Expediente: **20040959**  
Radicado: **RE-06266-2021**  
Sede: **REGIONAL VALLES**  
Dependencia: **DIRECCIÓN REGIONAL VALLES**  
Tipo Documental: **RESOLUCIONES**  
Fecha: **22/09/2021** Hora: **10:05:54** Folios: **9**

## RESOLUCIÓN No.

**POR LA CUAL SE MODIFICA LA RESOLUCIÓN 112-4705 DEL 03 DE OCTUBRE DE 2014, MEDIANTE LA CUAL SE OTORGÓ PERMISO DE VERTIMIENTOS Y SE TOMAN OTRAS DETERMINACIONES**

Imagen 1. Zonificación ambiental Predio 020-73161  
Fuente: Geoportel interno Cornare  
María Isabel Sierra – 2021

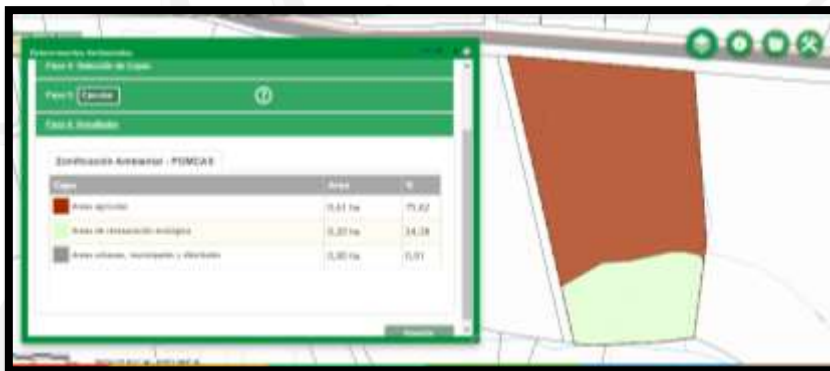
Para el predio con FMI 020-73161 se tienen las siguientes restricciones (ver imagen 2):

El 75,62% (0,61 Ha) se encuentra en áreas urbanas, municipales y distritales, 24,38% (0,20 Ha) se encuentra en áreas de restauración ecológica y el 0,01% (0,00 Ha) se encuentra en áreas urbanas, municipales y distritales.
